监 理 通 知 单

工程名称：浙江启德新材料有限公司厂房屋顶 2.7MW 分布式光伏发电项目

编号：XCL-B1-002

事由：施工存在问题相关事宜

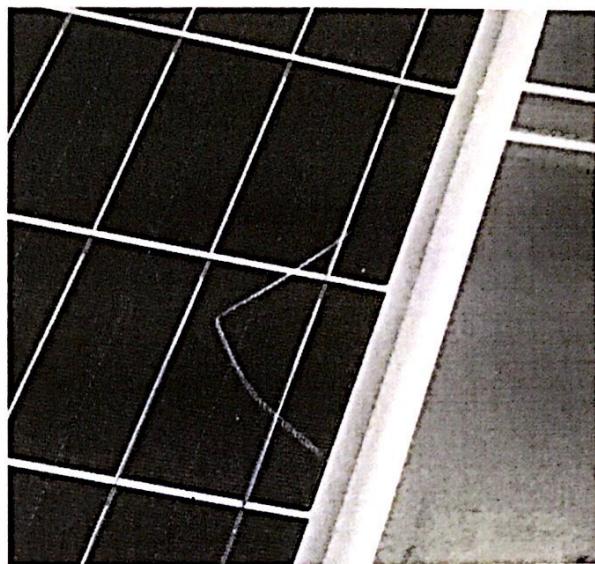
- 1、组件分散时，个别组件放置在支架边缘处，易造成组件背板划伤，已多次强调，要求施工单位严禁出现此种现象；（附图）
- 2、组件表面有玻璃板划伤现象；（附图）
- 3、进场的扁铁、角钢个别不符合图纸设计要求的镀锌层厚度；（附图）
- 4、组件安装时，边压中压有缝隙过大现象；（附图）
- 5、吊装到屋面的材料放置过于密集，对屋面造成重大压力，要求施工单位尽快安排人员疏散材料，并做好保护措施；（附图）
- 6、屋面的纸屑及切割或自攻丝安装时产生的铁渣等施工垃圾及时清理，以免造成屋面生锈或排水管堵塞；
- 7、个别支架与夹具未固定牢固，要求施工单位整改并自检，自检合格后复验；（附图）

以上现象要求你方立即整改并回复，并严格按照图纸设计进行施工
